WG: Bitte um Prüfung

**Betreff:** Bitte um Prüfung

wie Sie ja wissen, fand gestern Abend die Versammlung zum Thema „Zone 30“ in Krumbach statt. Dabei hat sich eine breite Mehrheit für den Kompromissvorschlag gefunden, den wir gestern schon am Telefon besprochen hatten.

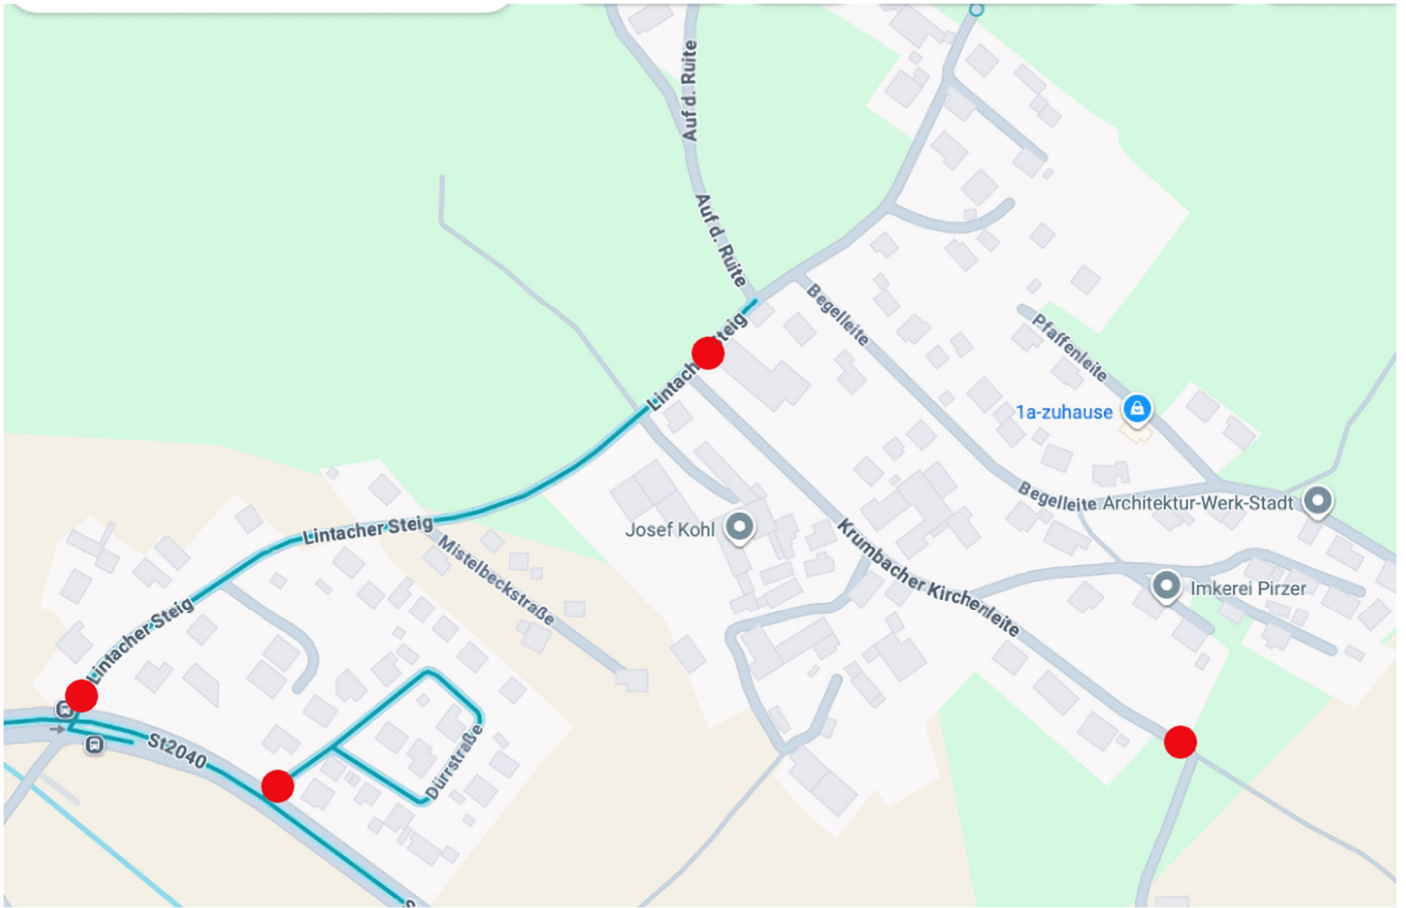
- Die Zone 30 beginnt (und endet) an den Ortseinfahrten nach Krumbach.
- Zusätzlich endet die Zone 30 am Lintacher Steig oberhalb der Einmündung der Krumbacher Kirchenleite.
- An der Einfahrt in die Begeleite wird ein Temp-30-Schild errichtet
- An der Kreuzung Lintacher Steig – Begeleite bleibt der Vorrang des Lintacher Steigs (und damit das Vorfahrt-Achten-Schild in der Begeleite);  
das fehlende „Raketenschild“ im Lintacher Steig muss ersetzt werden.

In der Skizze sind mit Rot die Orte der Zone-30-Beschilderung markiert.
